改善箇所説明図

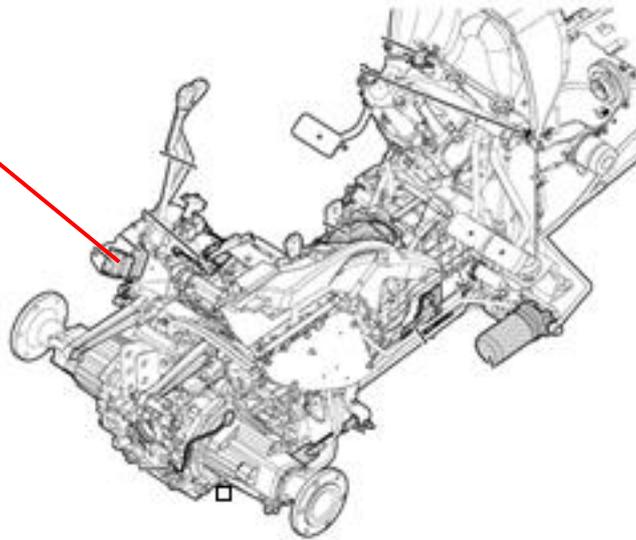
農耕用トラクタのコントローラにおいて、基板の保護材の材質が不適切なため、基板にイオンマイグレーションが生じることがある。そのため、そのままの状態で使用を続けると、コントローラが誤作動し、最悪の場合、ブレーキ操作で前進又は後進する、又は、リバーサレバー操作しても前後進しない又は操作と逆の方向に進む、又は、エンジンが停止し再始動しないおそれがある。

全車両、コントローラを対策品と交換する。なお、改善措置用部品の準備に時間を要することから、暫定処置として使用者に届出内容を告知し、クラッチ操作を行って操作する方法を使用者に要請する。また、交換部品の準備ができた段階で、年式の古いものから順次対策品と交換する。

は交換部品を示す。
